開発行為同意書に代わる資料

里道・水路の用途廃止についての要望書への最終回答

貴町内会の要望事項に対する回答（最終版）

別紙回答一覧

防災施設設置詳細平面図(1)

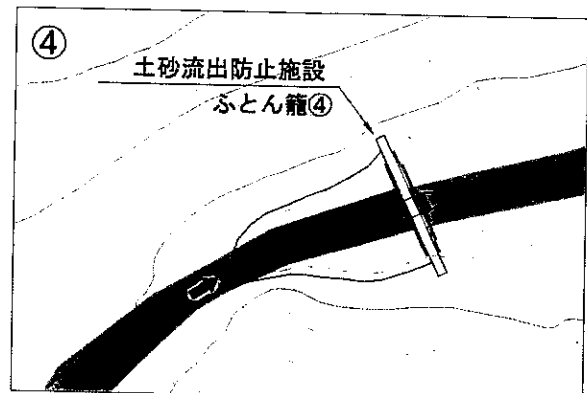
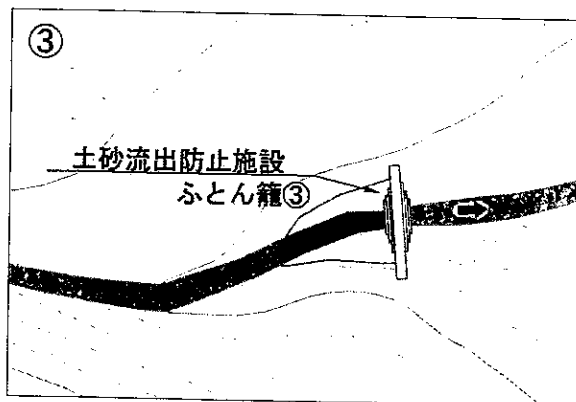
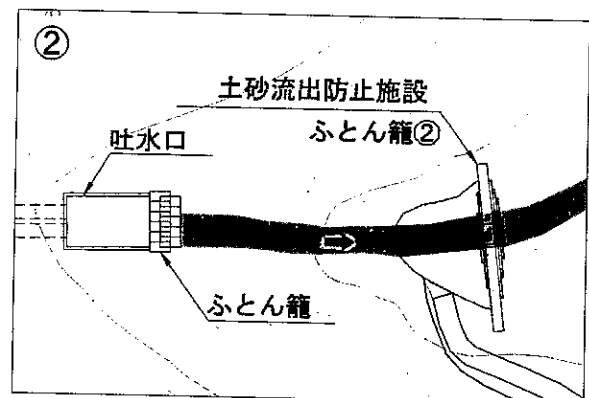
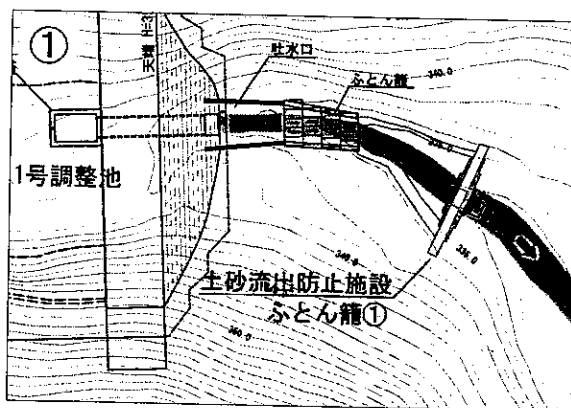
大雨時に流木や岩石が上流から町内河川に流れ込まない様に河川改修を行って欲しい。

金堀沢の河川に隣接する[]氏宅の裏側の防護壁の長さとし高さを増し増強して欲しい。

濁水発生時でも農業用に河川の水を使用出来る様、施設を設け現在使用している給水装置で使用出来る品質にして欲しい。又、取水口は増水時でも対応出来るものにして欲しい。

延命地藏尊の裏手が2年前の台風で洗堀され、臨時処置を行っている。今後、大雨でも洗堀されない様な対策をお願いしたい。(ここの洗堀が繰り返されると川の流れが変わり氾濫する危険がある)

延命地藏尊の左側は歩道もあり河川との高さがさほど変わらず、大水がでた場合、決壊する恐れがあり、その対策をお願いしたい。

工事の順番は地域への安全を優先する様、安全対策(砂防堰堤・水路改修)を行ってから着手して欲しい。

金堀沢から流木や転石が水路に流れ込まないように、土砂流出施設(ふとん籠)を4箇所及びコンクリート落差工部分(水路の最上流部)にスクリーンを設置する計画です。行政手続は使用許可(事業者が河川の使用許可を得て、事業者の財産を設置する手法)となります。よって、これらの施設は、事業者(AC7)が、その維持管理を行います。スクリーン設置により堆積する堆積物は、事業者で土砂上げ致します。

防護壁を嵩上げ及び延長し増強するよう計画しています。詳細は、[]氏とご相談し決定します。

[]氏の取水箇所付近は、大雨時に川床及び護岸(左岸)が洗掘され、時にはキュウリ畑の方へ越流するとのことから、浸食・越流対策として、護岸(左岸)及び川床に根固め工(玉石・栗石を詰めた特殊ネット)を設置する計画です。また、越流防止対策として、根固め工を嵩上げて堰堤とする計画です。

この堰堤の下部には、取水用の空管路を設置しホースを通せるようにして、防災機能を高めつつ従前のような利水が継続できるように計画しています。

回答③にも記載しましたが、■■■■氏の給水施設横(延命地藏尊横)に根固め工を嵩上げした堰堤を設置する計画です。

金堀沢の安全対策のうち、①下流側の安全対策(根固め工、布団籠④、■■■■氏横護岸増強等)は、小坂地区よりアクセスできますので、行政協議が整い次第実施する計画です。②上流側の安全対策(布団籠①・②・③)は、本体工事と一体的にすすめる必要があるため、安全を確保しながら本体工事と一体的にすすめます。

金堀沢 跳水対策工詳細図

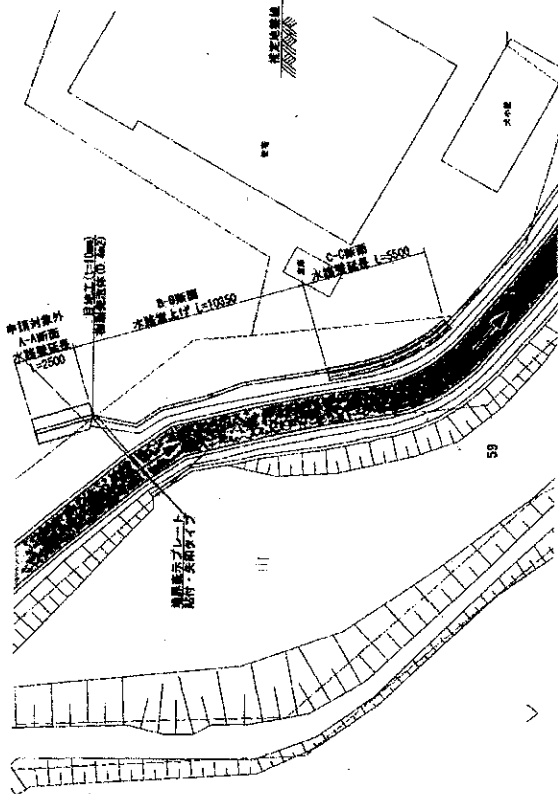
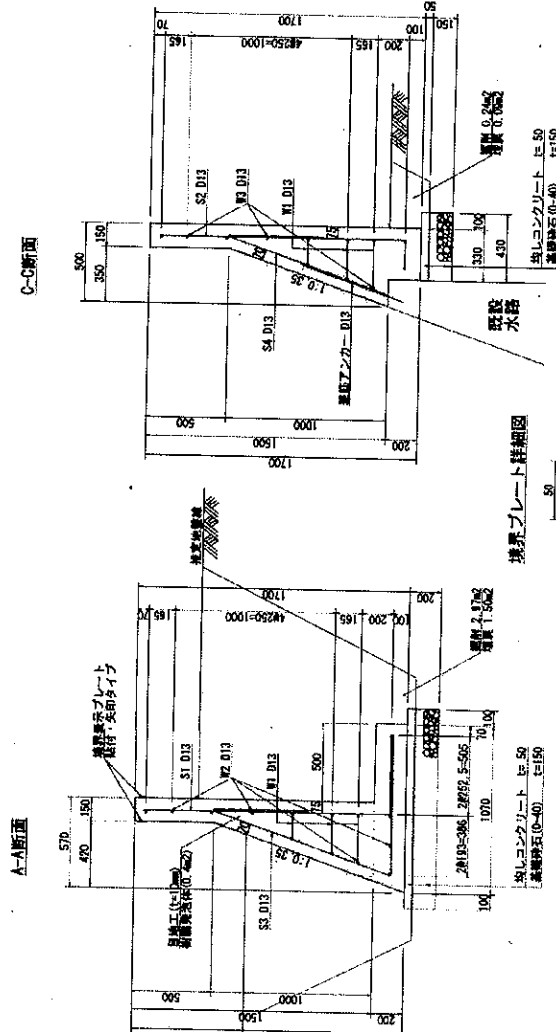
Q: 〇〇氏の嵩上げは、何センチですか？上流側は 〇〇氏土地) (〇〇氏)

A: 50 cmです。〇〇氏の部分は高さ 1m 程度で、2.5m 程度延長するイメージです。

監視カメラのご紹介

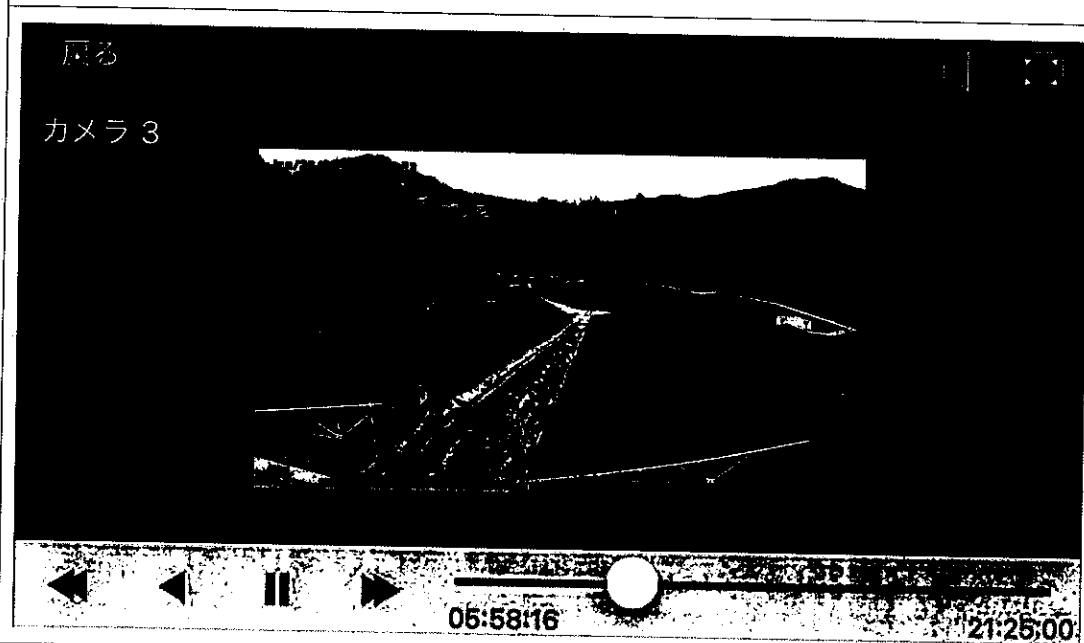
調整池(特に第二調整池)に24時間監視カメラを設置し、夜はライトを点けて住民がスマホ・パソコンで何時でも見られる(ライブ映像)様に環境整備をお願いしたい。(現場の状況が見られるのは大きな安心材料)

Q：警告灯をトリガーにライブ映像をみる等していきたい。() 氏)

1号、2号調整池にカメラを設置します。皆様が、特定のURLにアクセスすることで、調整池の水位をリアルタイムに確認できるシステムを導入します。

A：映像の件は、要望事項⑦に記載あり。現在、他の発電所もカメラをつけており、実績がある。夜間は暗視カメラで、どれくらいみられるか、改めてお伝えする。参考までに昼間と
